<p>anteagroup Agence Sud 109 rue des Mercières 6914 RILLEUX LA PAPE</p> <p>EXPEDITEUR : Laurent MOIMEAUX Tél. : 06.20.71.77.37 Fixe : 04.37.85.19.77 E-mail : laurent.moimeaux@anteagroup.com</p>	Date : 09/07/2020 DESTINATAIRES : Voir tableau ci-dessous Dossier : LROP200187 <u>Maître d’Ouvrage :</u> Legal TP Lieu-dit La Deveze 873 rte dép 59, 30960 SAINT-JEAN-DE-VALÉRISCLE
Incendie de terril - Travaux de construction d’une tranchée pare-feu Compte-rendu de réunion de chantier n° 02 – sondages pelle du 06/07/2020

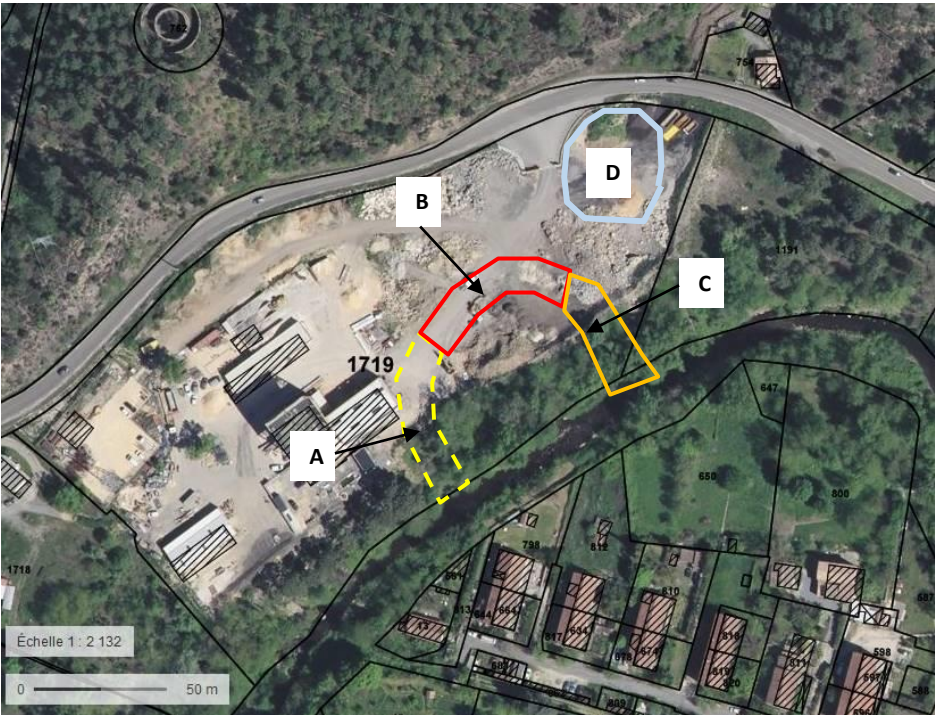
ACTION PAR	ECHEANCE
<p>I –Avancement des travaux le 06/07/2020</p>  <p>Figure 1 : Situation de la tranchée de ceinturage</p> <p>A : Emprise approximative de la tranchée « Ouest » remblayée en juin dernier ; B : Emprise approximative de la tranchée centrale réalisée fin juin et remblayée semaine 27 (début juillet) avec des matériaux inertes ; C : Emprise de la tranchée « Est » en cours de réalisation semaine 28 ; D : Zone de dépôts des matériaux défournés</p> <p>La zone d’incendie semble totalement ceinturée par la tranchée. Les mesures réalisées à la caméra thermique par GEODERIS le 29/06/2020 ne montrent pas de zones d’échauffement à l’extérieur de la tranchée réalisée.</p> <p>⇒ Continuer ces contrôles régulièrement en parallèle de GEODERIS afin de s’assurer de l’absence d’échauffement à l’extérieur de la tranchée.</p> <p>1. Sondages de contrôle du remblaiement sur la tranchée Ouest « A »</p> <p>La tranchée « A » a été creusée – cf. photos GEODERIS du 16/06/2020 - jusqu’au terrain naturel jusqu’à l’Auzonnet. Elle a ensuite été remblayée.</p> <p>En raison de la présence, le 29 juin, de matériaux charbonneux en surface de la tranchée remblayée, il a été décidé de faire réaliser 2 sondages à la pelle pour apprécier l’épaisseur de la couche charbonneuse.</p> <p>Ces sondages ont été réalisés le 6 juillet en matinée.</p>	<p>Entreprise</p>	<p>1 fois par semaine au minimum</p>

Figure 7 : débouché de la buse passant sous la RD 59

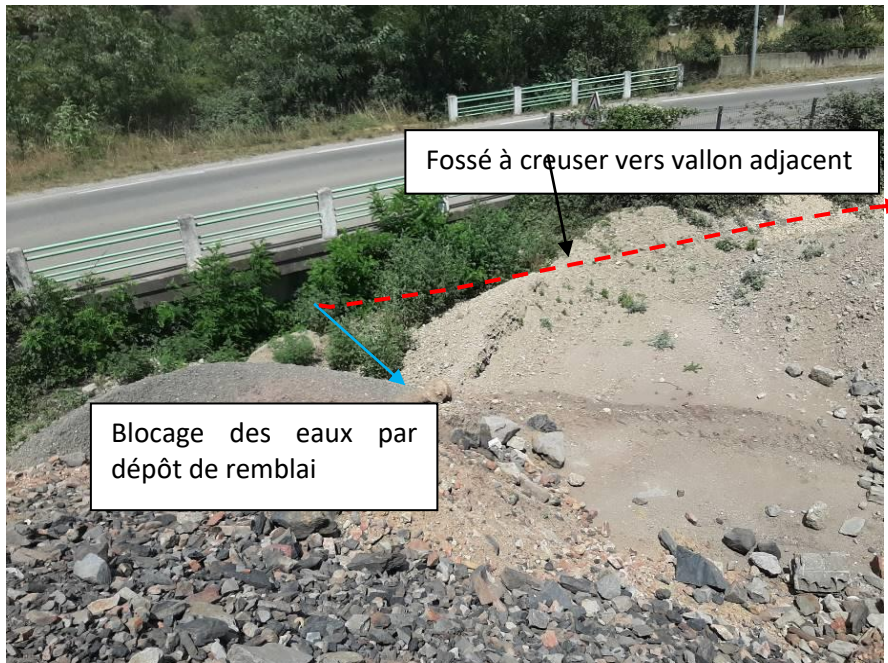
Rappel : Problématique d'écoulement des eaux de la buse passant sous la RD59 dont le débouché vient au contact de matériaux entreposés.

Nous conseillons de diriger ces eaux vers le vallon adjacent afin d'éviter une mise en charge des matériaux en dépôt sur la plateforme (cf. fig 7).
